**MODIFICATIONS À LA CONCEPTION  
ÉVALUATION DES IMPACTS SUR L'ENVIRONNEMENT**

**Août 2006**

Dans le but d'améliorer les aspects environnement et ingénierie des travaux, des modifications ont été apportées à la conception du projet de terminal méthanier d'Énergie Cacouna et une nouvelle méthode de construction a été développée. Les modifications les plus importantes qui ont été effectuées concernent la conception et la construction des installations maritimes, la localisation de la cheminée de ventilation ainsi que le nombre et la localisation des bassins de rétention de déversement de gaz naturel liquéfié (GNL). Les sections suivantes décrivent ces modifications ainsi que leurs effets sur les composantes valorisées de l'environnement (CVE).

**Figure 1**  
**Emplacement des installations maritimes**

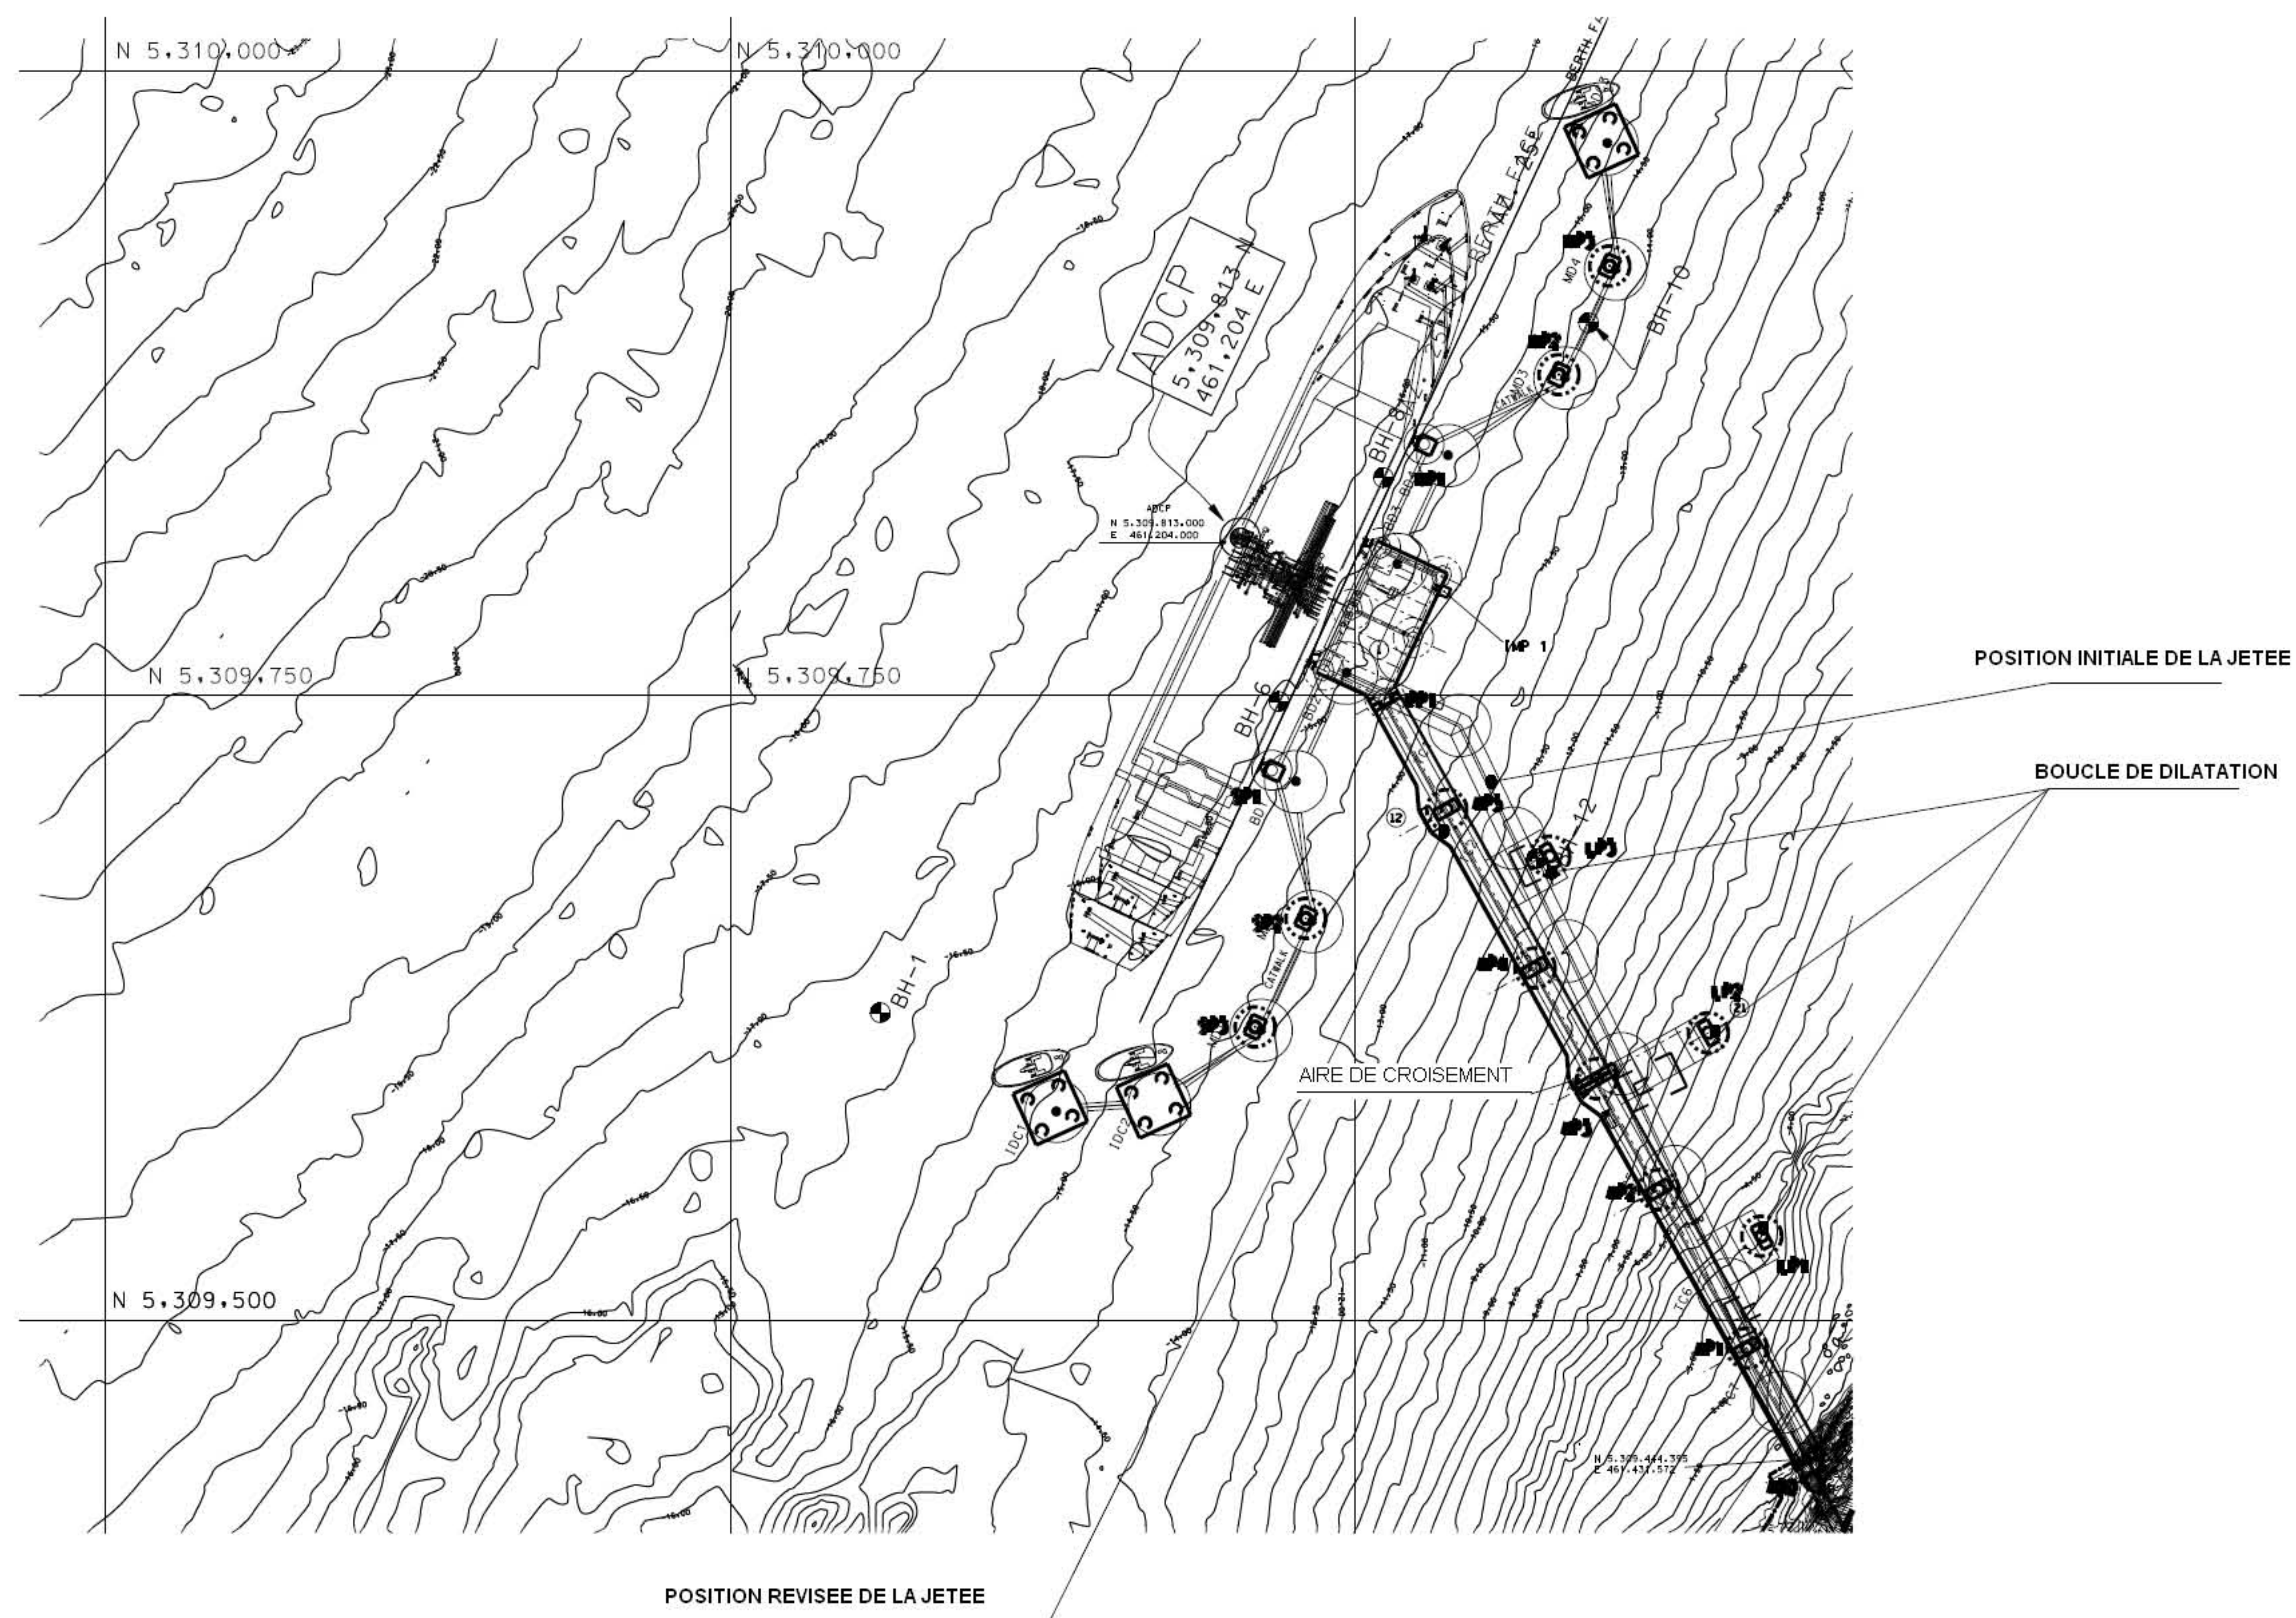
La localisation des installations maritimes est à peu près inchangée dans le nouveau concept : le poste d'amarrage demeure au même endroit, mais le tracé de la jetée est légèrement modifié (voir figure 1).

Figure 2: Diagramme schématique de l'installation des piliers

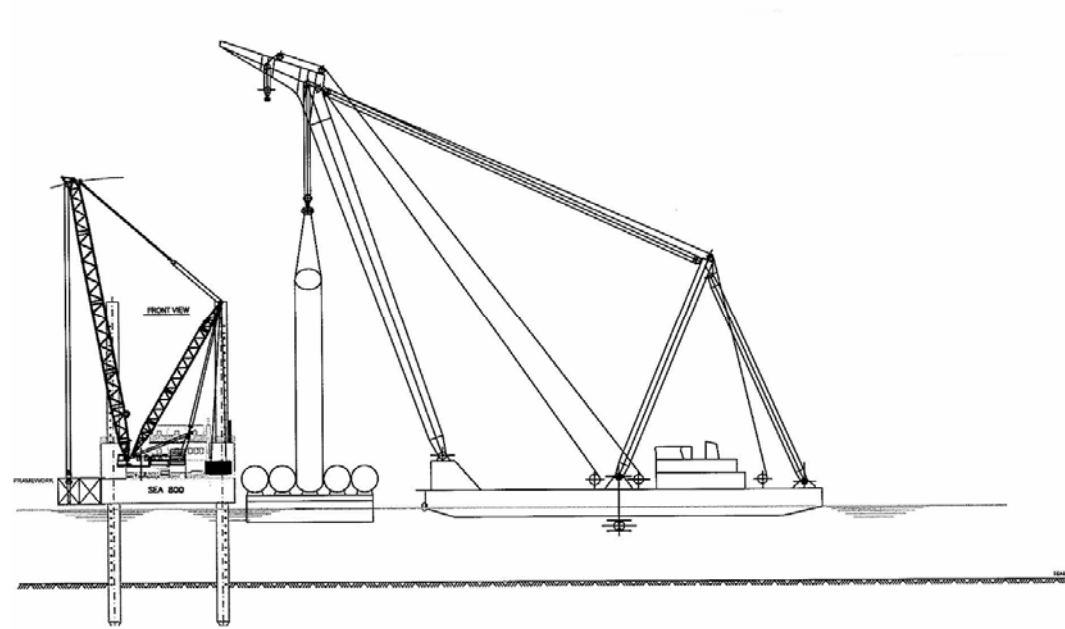
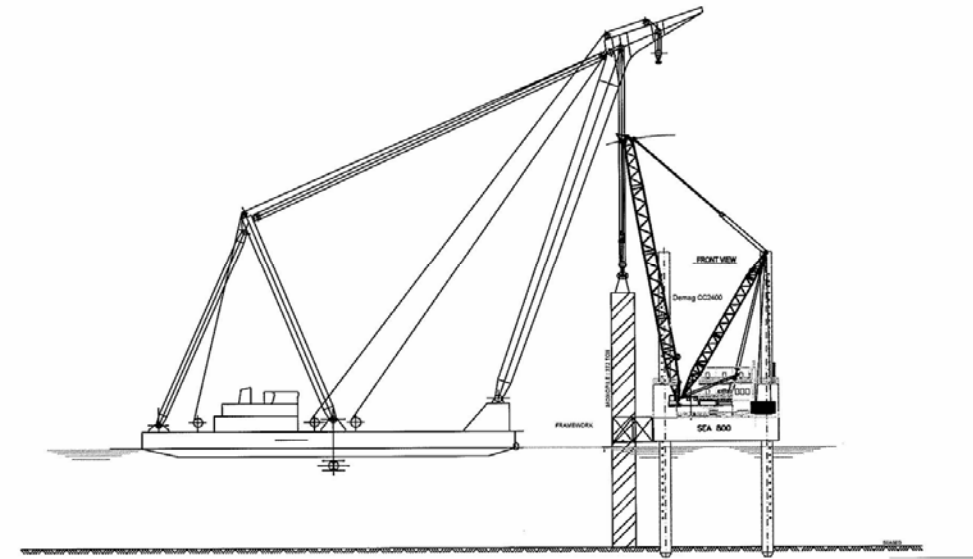
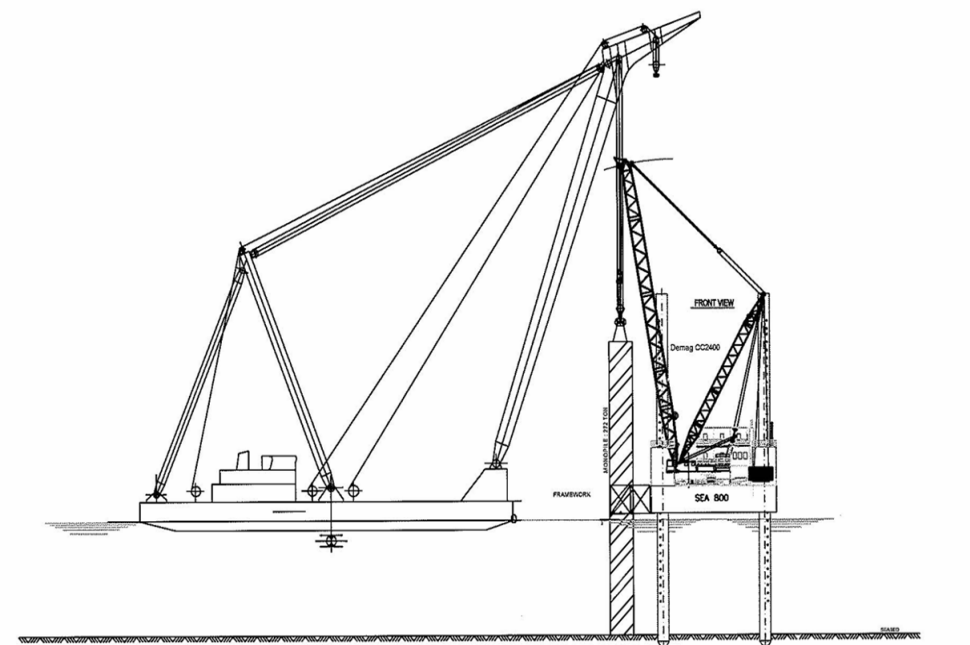
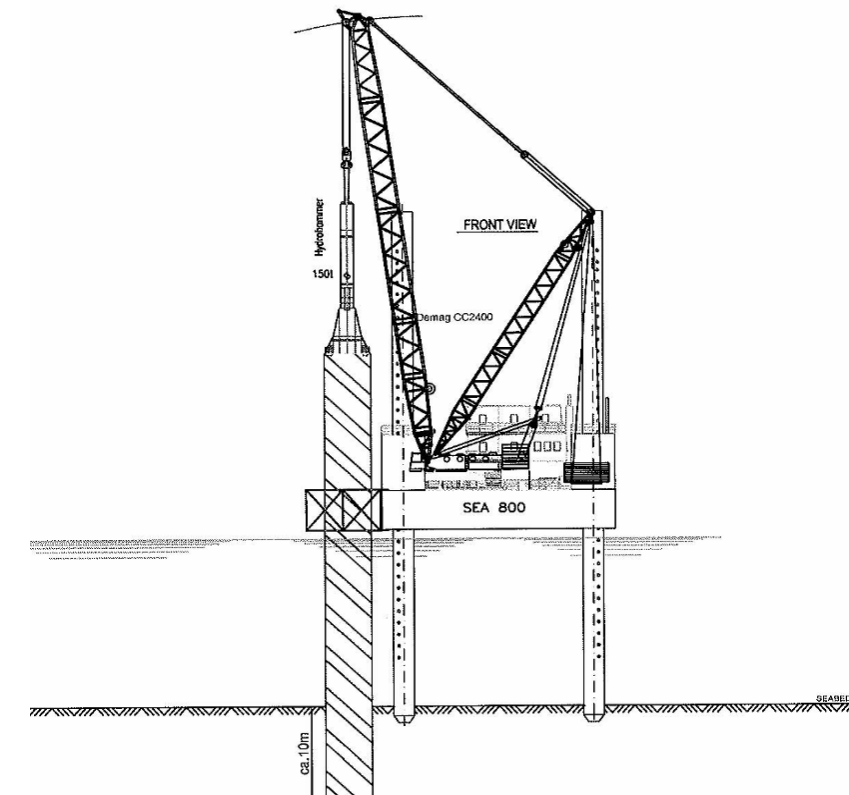
De façon simplifiée, la différence principale du nouveau concept se situe au niveau des piliers. Les caissons de palplanches sont remplacés par des pieux d'acier de plus petit diamètre qui, pour la plupart, sont renforcés par un anneau de béton à l'interface du fond marin et de l'eau. Les paragraphes suivants décrivent avec plus de détails le concept ainsi que les méthodes de construction.

Au total 32 piliers seront installés : 12 de ces piliers serviront aux structures déflectrices de glace alors que les 20 autres supporteront le poste d'amarrage et la jetée d'accès.

La figure 2 illustre de manière schématique les diverses phases d'installation de ces piliers.

- Dépôt d'un caisson de béton préfabriqué de 16 mètres de diamètre ayant une hauteur de 8 mètres dans le fond du fleuve;
- Havage du caisson par excavation à l'intérieur dans le but de permettre sa descente sous son propre poids sur une profondeur d'environ 7 mètres;

- Enfouissement d'un pieu d'acier de 4,50 mètres de diamètre au centre du caisson havé jusqu'à une profondeur de 50 mètres (par rapport à la surface de l'eau donc environ 33,5 mètres dans le sol (incluant les 7 mètres du caisson havé) par la méthode de martèlement;

- Enlèvement des sols à l'intérieur du pieu par forage et coulage de béton armé dans le pieu jusqu'à une profondeur de 50 m;
- Coulage de béton immergé dans le caisson havé; et

- Mise en place de la protection contre l'affouillement qui couvrira le pourtour des caissons et assurera la protection périphérique contre l'affouillement sur huit (8) mètres de largeur.

Figure 3: Vue en coupe de la jetée sur chevalets

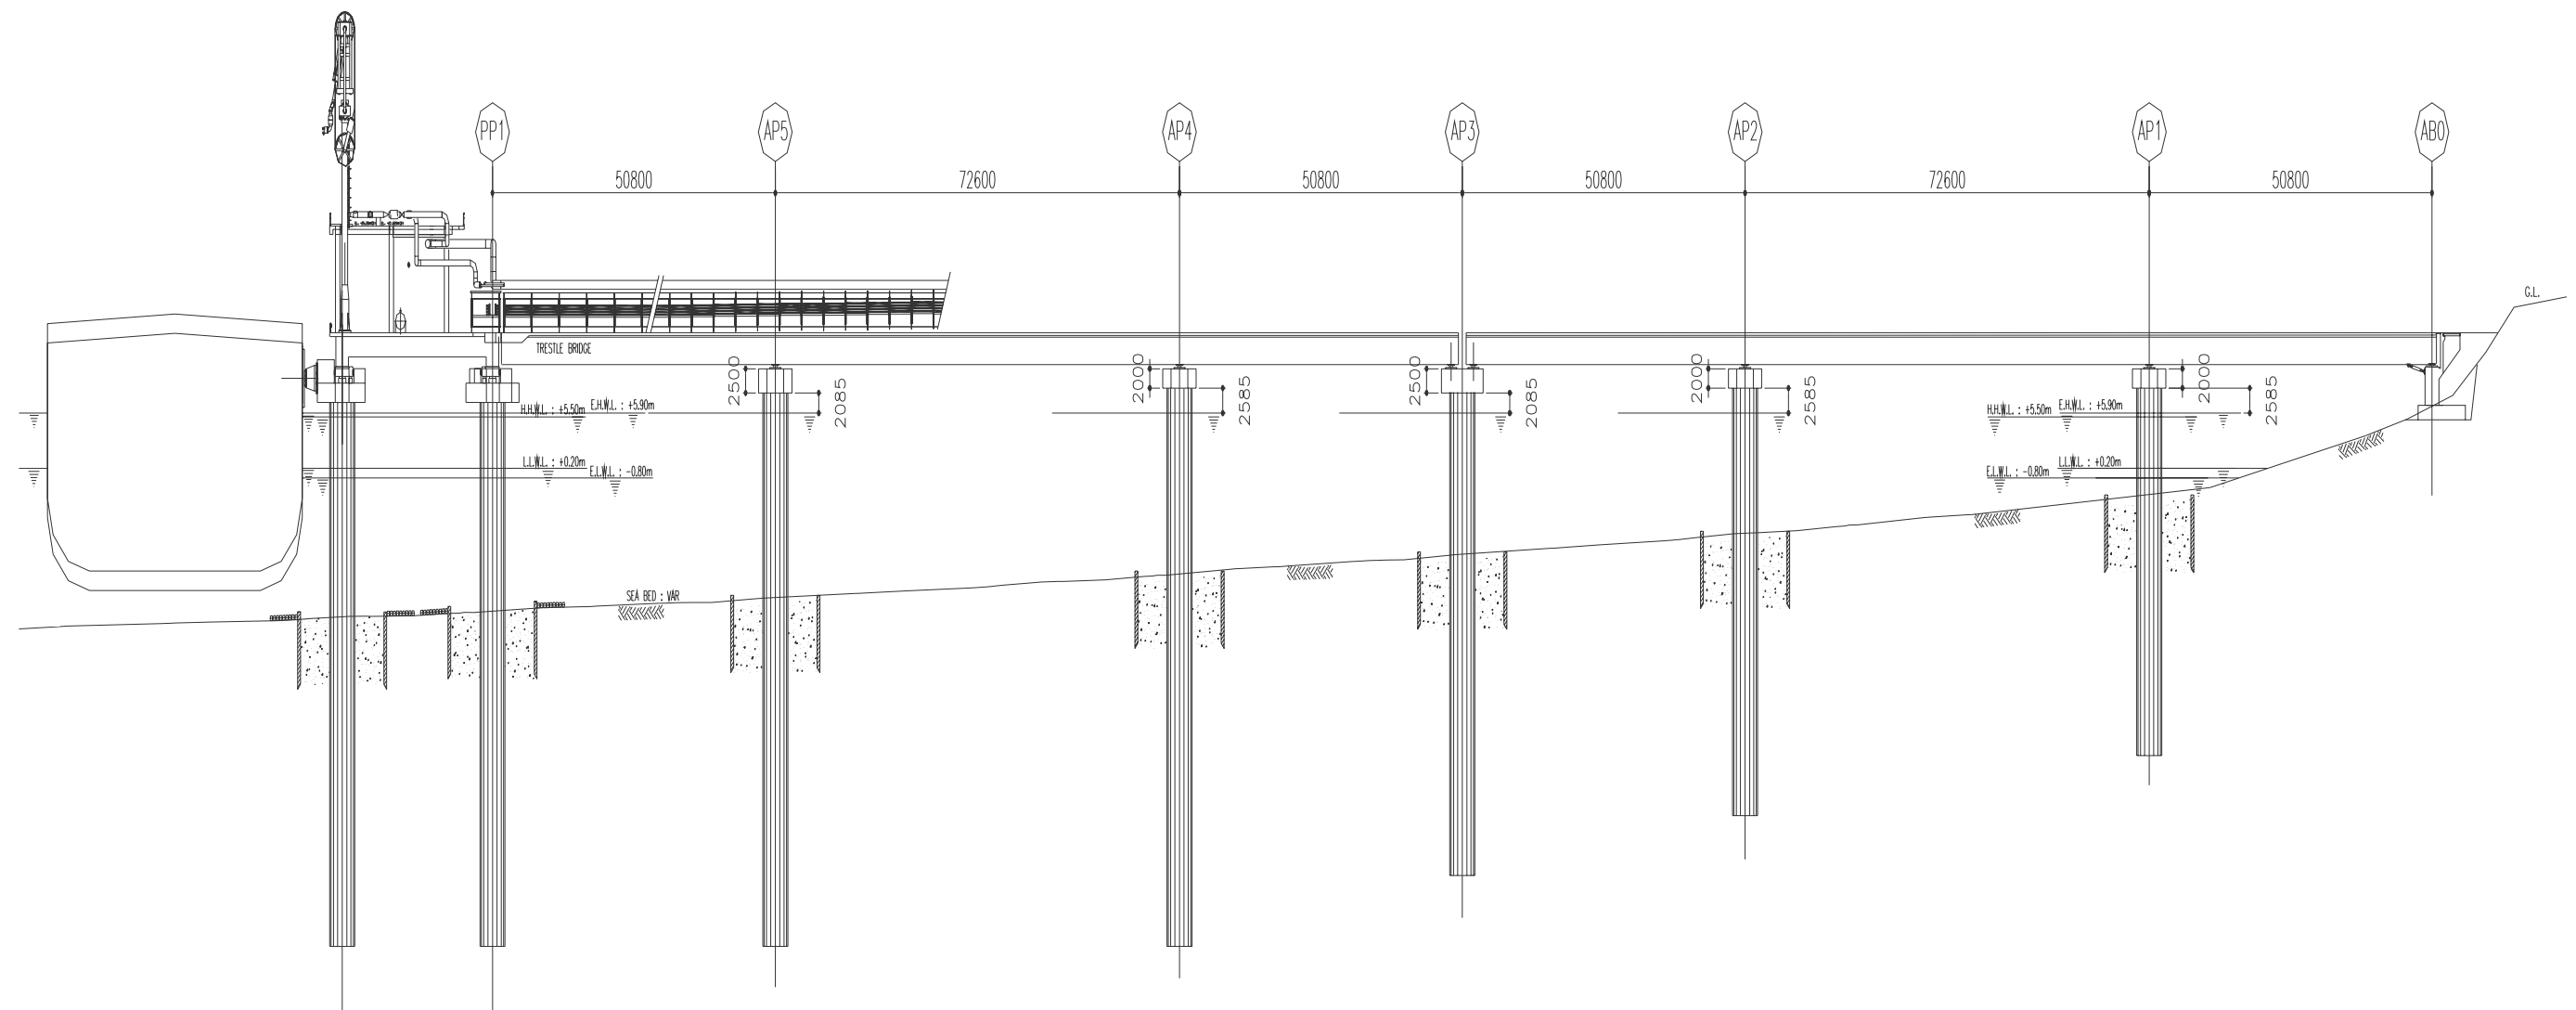
La construction des trois déflecteurs de glace sera légèrement différente car ceux-ci seront composés de quatre pieux reliés ensemble au-dessus de l'eau par une structure mixte acier/béton. L'utilisation de caissons de béton n'est donc pas nécessaire pour ces derniers car la structure mixte d'acier/béton leur permettra de résister aux mouvements de la glace.

La figure 3 montre une vue en coupe de la passerelle et du poste d'amarrage.

Figure 4 Emplacement de la cheminée de ventilation

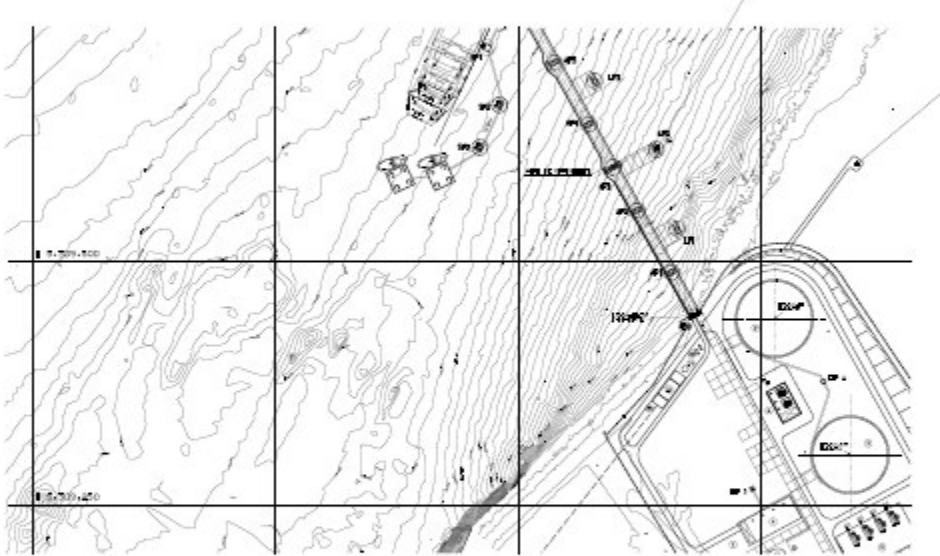
Auparavant, cette cheminée de ventilation était localisée au nord des réservoirs, près de la falaise et du fleuve Saint-Laurent. La localisation de la cheminée a été modifiée : elle sera placée au milieu de la jetée (voir figure 4), et sera d'une hauteur de 42 mètres.

Comme il a déjà été expliqué à la section 2.2, un élément du changement de conception des travaux d'ingénierie préliminaires a été la relocalisation de la cheminée de ventilation au milieu de la jetée. La figure 4 montre le nouvel emplacement.

La cheminée de ventilation se dressera sur la jetée et aura une hauteur totale estimée sera de 42 m (30 m au-dessus de la jetée sur chevalet); ce qui est donc une diminution par rapport à l'emplacement précédent (l'hauteur prévue à l'origine était de 60 m) En conséquence, la relocalisation de la cheminée de ventilation au centre de la jetée conduit à une amélioration du profil visuel des installations. De la plupart des points de vue vers le sud, dans le village, la cheminée de ventilation sera plus éloignée et moins distincte parce qu'elle sera associée aux installations de déchargement à l'extrémité de la jetée. Du point de vue des chalets, la cheminée de ventilation semblera séparée des tours de chargement les plus visibles, bien que la ligne de vision à partir de la plupart des chalets masquera la partie inférieure de la cheminée derrière la falaise de Gros Cacouna orientée vers le nord. Le nouvel emplacement permettra aussi d'éviter l'impact visuel d'un chemin d'accès sur la falaise (qui allait jusqu'à la base de l'emplacement précédent de la cheminée) et d'une structure de canalisation sur la falaise.

Bien que le nouvel emplacement sur la jetée exige un pieu supplémentaire, cet emplacement permet d'éviter plusieurs problèmes de conception associés à l'emplacement précédent. L'emplacement précédent sur la montagne présentait des défis d'accès pour la construction et l'entretien, et aurait nécessité une structure de support tubulaire en acier sur le côté de la falaise. Il aurait fallu conserver en permanence une zone sans végétation de 36 m environ autour de la base.
